Reims, le 23 septembre 2022

Objet : Avis relatif au projet « Parc éolien de Villers-le-Château »

Annexe 1 : Carte de situation du projet au regard de l'Aire d'influence paysagère zone d'engagement

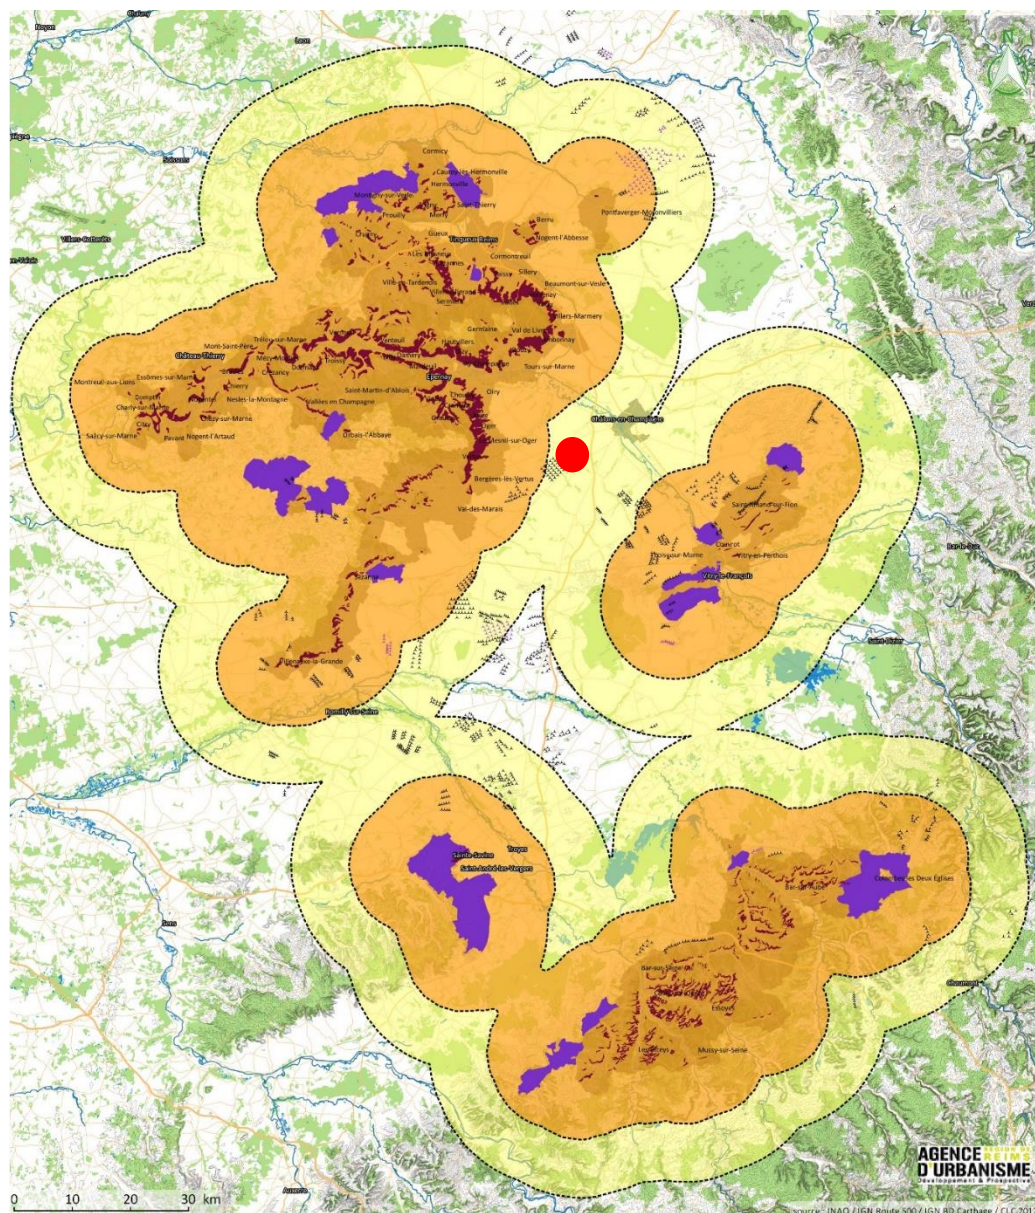
- Le projet est localisé dans un **secteur favorable mais à enjeux majeurs** selon le Schéma Régional Eolien (SRE). « Le paysage du vignoble champenois et de la vallée de la *Marne* représentent un ensemble patrimonial unique et de notoriété mondiale qui justifie une protection vis-à-vis du développement éolien. **Ces paysages emblématiques qui construisent l'identité régionale sont jugés incompatibles avec le développement de l'éolien.** » (Extrait du SRE, p91).
- Le parc éolien en projet est localisé à proximité de la zone d'engagement des Coteaux, Maisons et Caves de Champagne, **dans les zones d'exclusion et de vigilance renforcée définies dans l'AIP zone centrale élaborée par la DREAL et dans la zone de vigilance de la zone d'engagement définie dans la charte éolienne élaborée par la Mission en 2018.** Cette charte

Les distances des éoliennes projetées par rapport au vignoble sont les suivantes :

- . 14,7 km des vignes présentes sur la commune de Mesnil-sur-Oger ;
- . 19,2 km de la zone tampon des coteaux viticoles historiques ;
- . 20,5 km du vignoble de la zone cœur de Mareuil-sur-Aÿ.
